Giudizio n° 3093 del 30/09/2019

Oggetto Variante sostanziale AIA 81/120 del 06/02/2009

Tipo procedimento VALUTAZIONE IMPATTO AMBIENTALE ai sensi dell'art. 27 bis del D.Lgs. N° 152/2006 e ss.mm.ii.

ESPRIME IL SEGUENTE PARERE**PREAVVISO DI RIGETTO AI SENSI DELL'ART. 10 BIS DELLA L. 241/1990**

Figura 27 Stralcio Piano assetto Idrogeologico

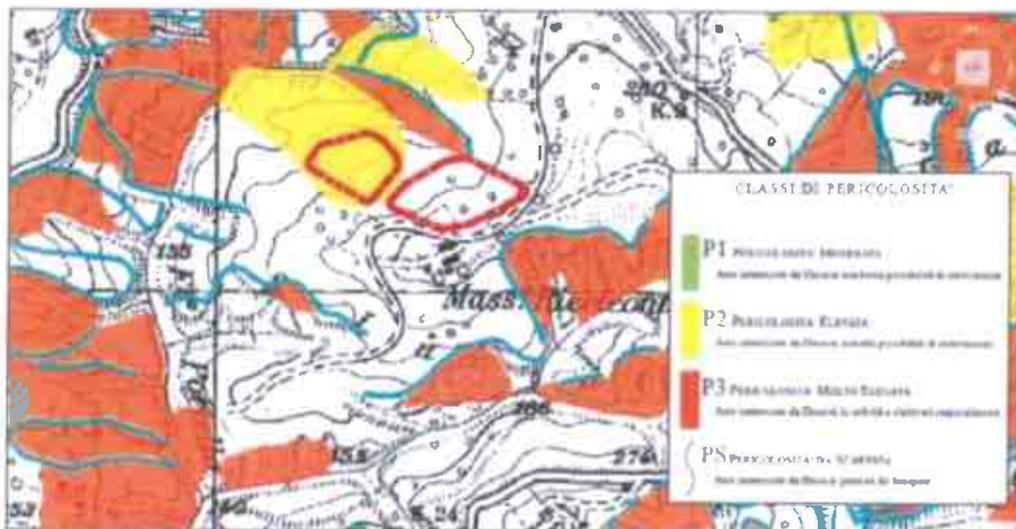
- aree a rischio idrogeologico: l'opera di progetto ricade in parte in un'area a rischio moderato R1 e a pericolosità elevata P2 (Criterio escludente del P.R.G.R);

3) Area prone ad erosione e pericolosità elevate
P2 punti non compatibili con il PAT.

Figura 10: Definizione distanza SIC- sito di discarica

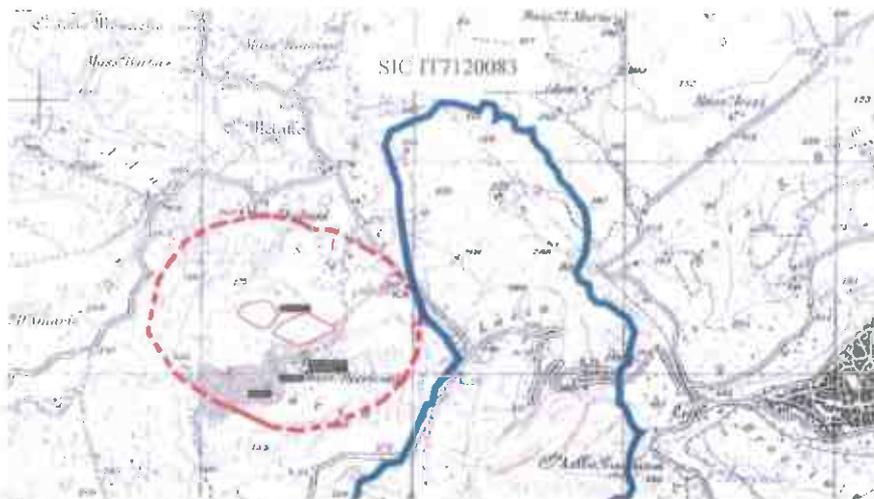
- dista 400 m dal sito SIC codice IT7 120083 "Calanchi di Atri";
 - Distanza da corsi d'acqua (D.lgs. n. 42/04 nel testo in vigore art.142 lettera c.): il sito oggetto d'intervento è parzialmente contenuto nella fascia di rispetto dei 150m del Fosso Campratone;

Il perimetro della discarica ampliata non è a 400 metri in linea d'aria ma **a poco più di 200 metri**.
